RÉPONSES À LA SÉRIE 1 DE QUESTIONS ET
COMMENTAIRES DU MELCCFP

Projet éolien Les Jardins

Dossier 3211-12-267

SEPTEMBRE 2025

Carte QC-6

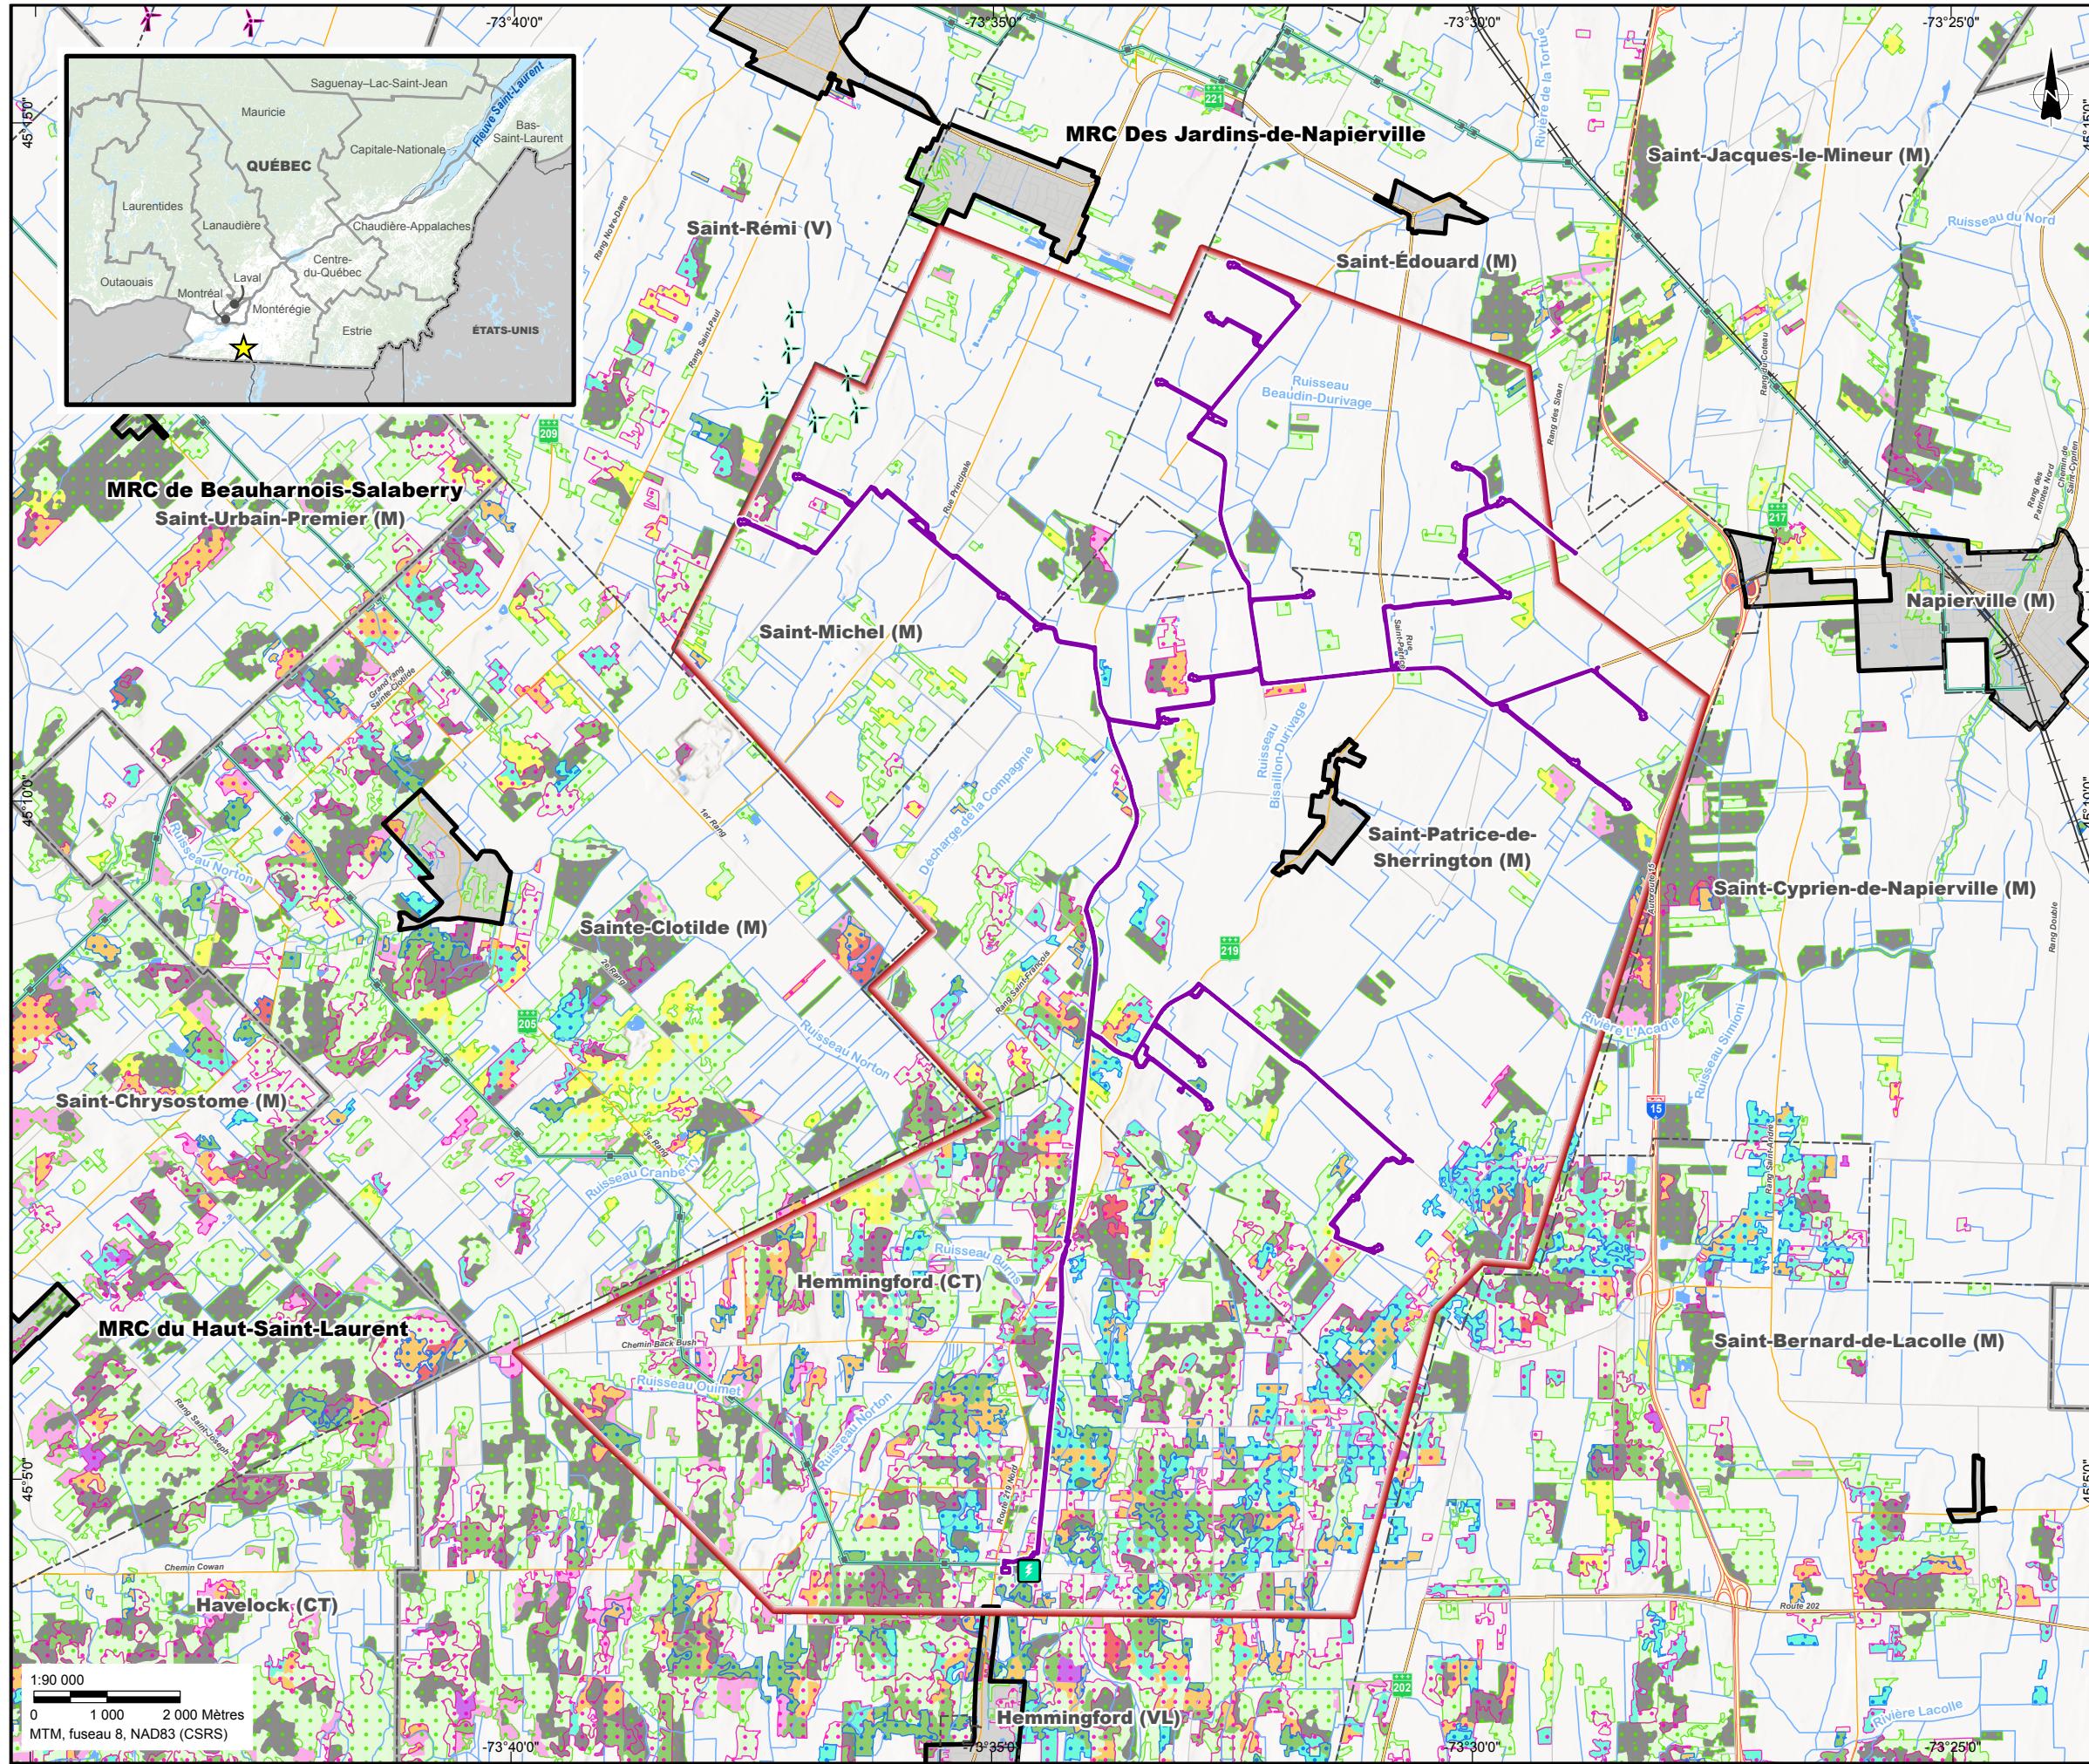
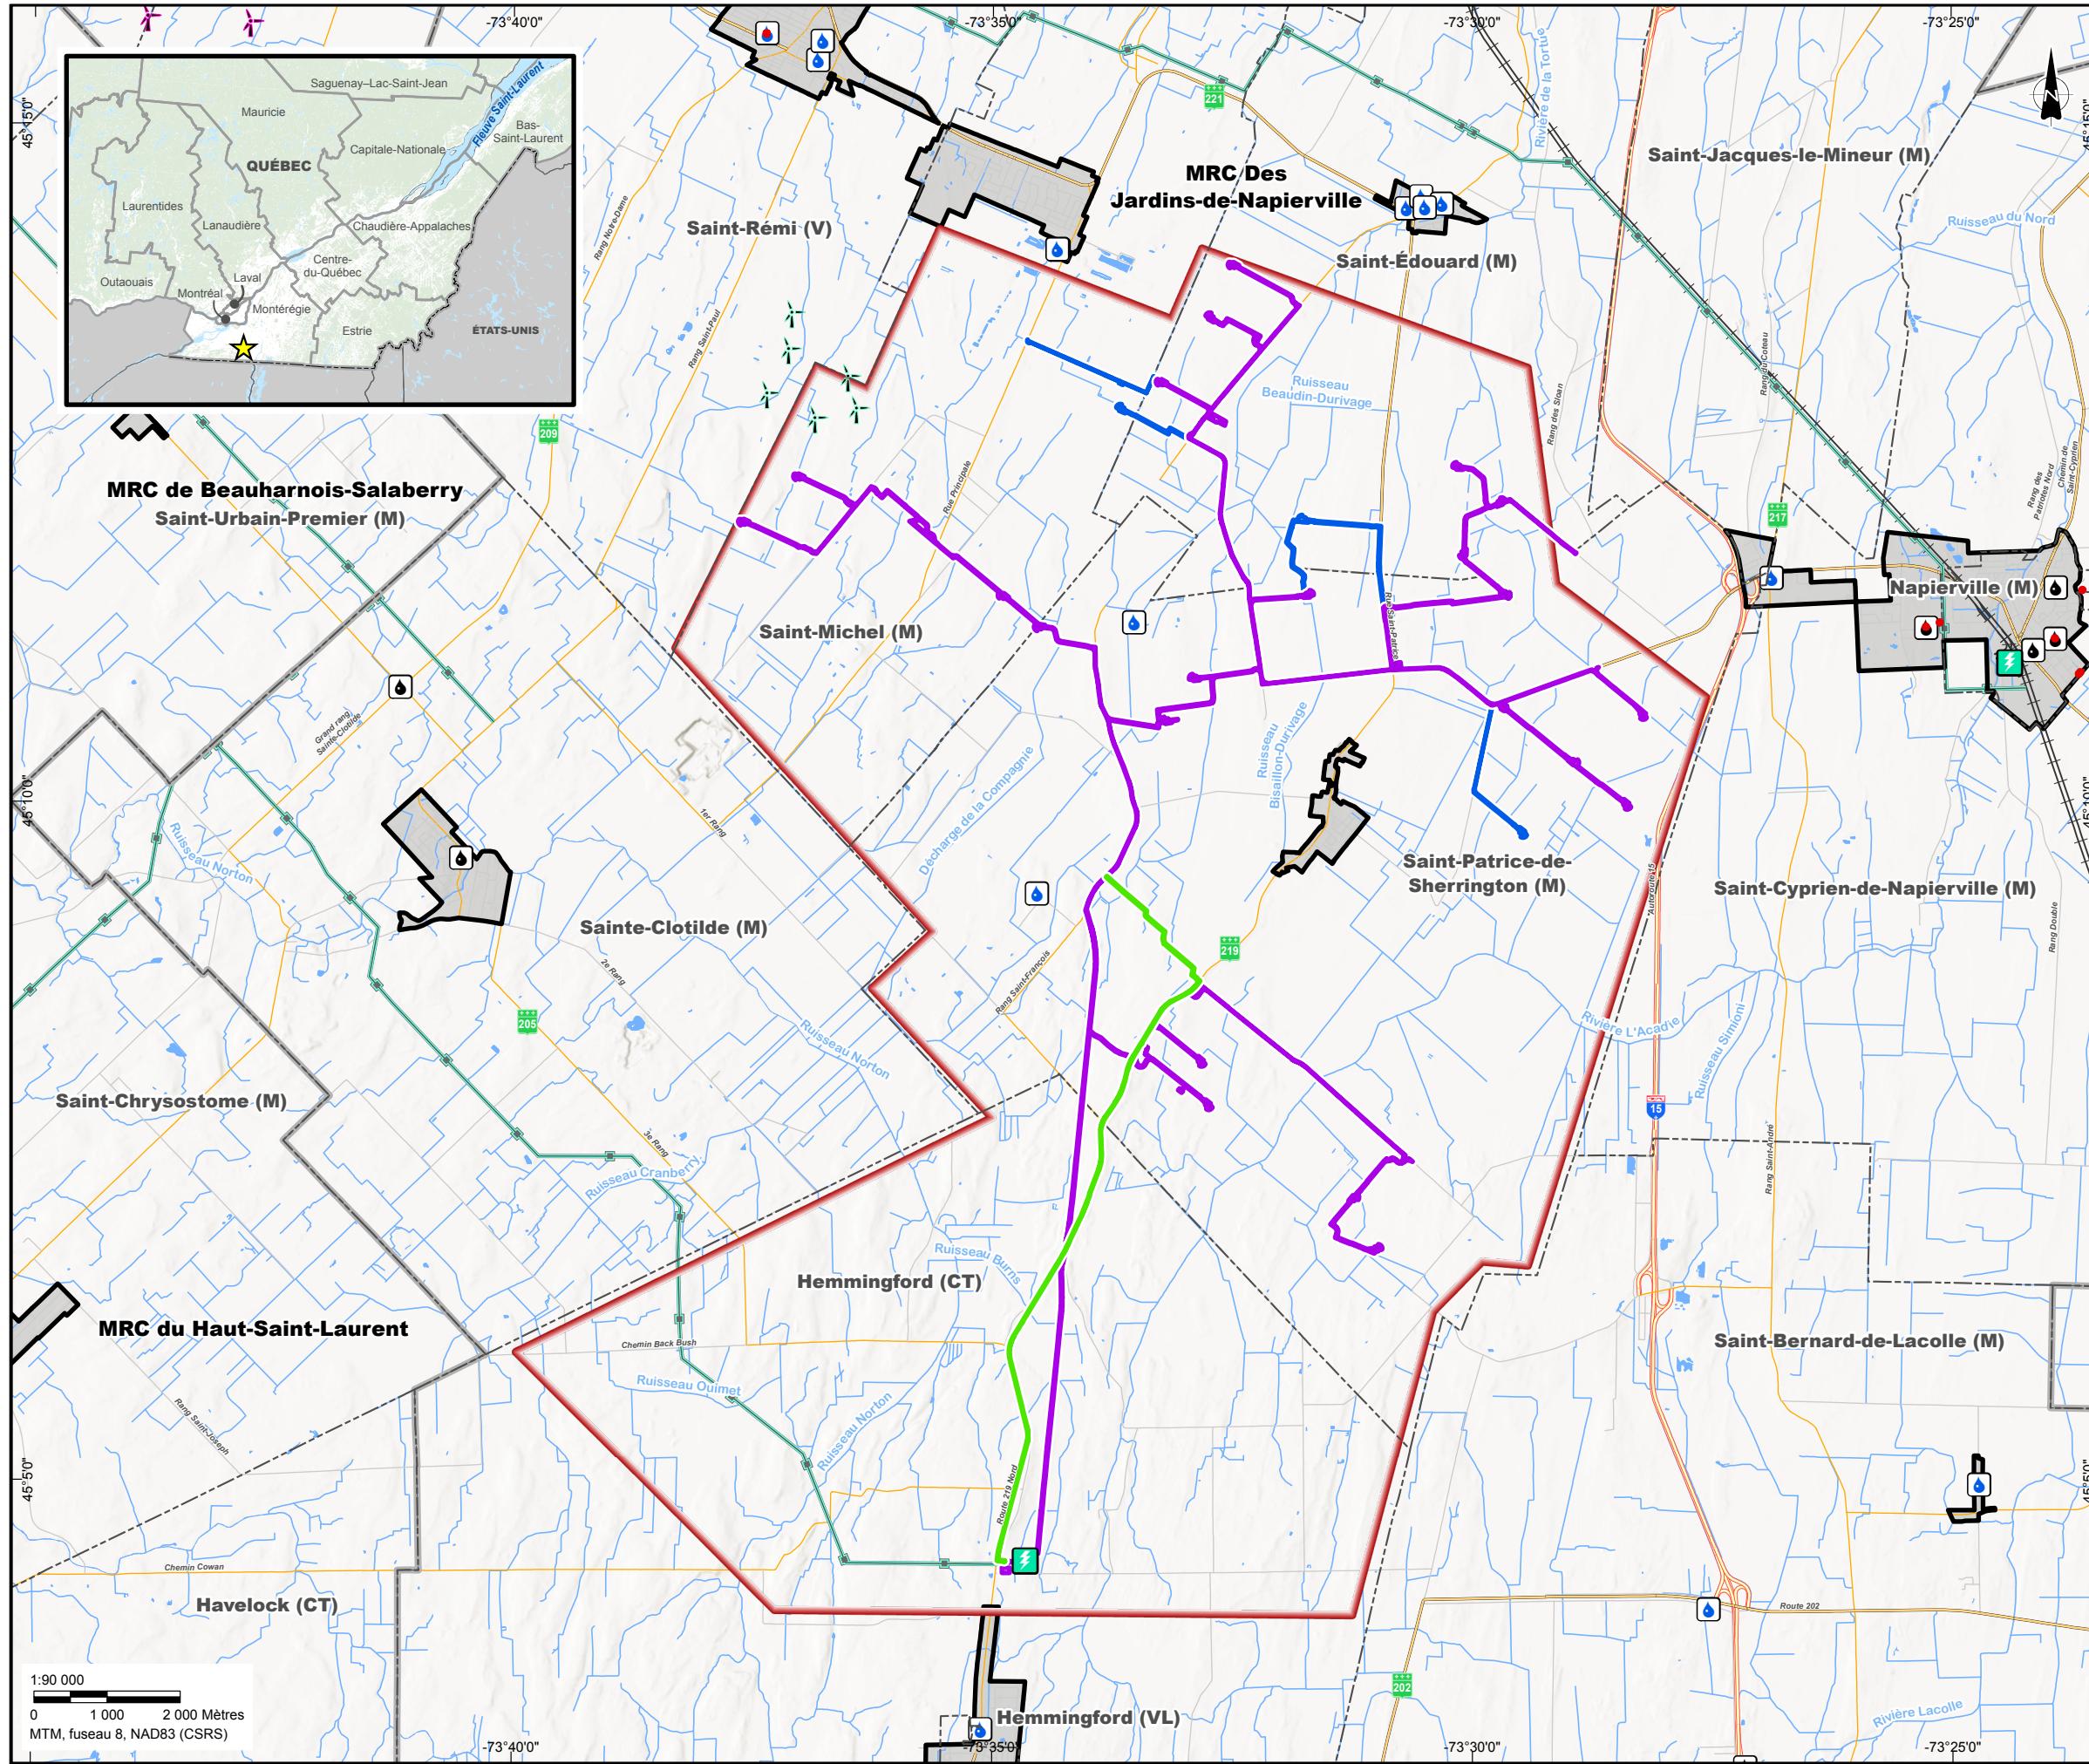
QC – 6 À la section 3.4.1 « *Milieu et végétation terrestres* » du rapport principal de l'étude d'impact, il est indiqué que seules les essences dominantes des peuplements ont été représentées à la figure 3.7 de l'annexe 3-A de l'étude d'impact. Il est possible de distinguer sur cette figure les peuplements forestiers, les peuplements matures et les érablières à potentiel acéricole, toutefois, les essences dominantes ne semblent pas y être présentées. De plus, sur cette même figure, les peuplements feuillus, mixtes et résineux devraient être distingués.

En lien avec ces renseignements, l'initiateur doit illustrer ces types de peuplements de manière cartographique, incluant les limites de la zone d'étude et de l'aire d'implantation du projet.
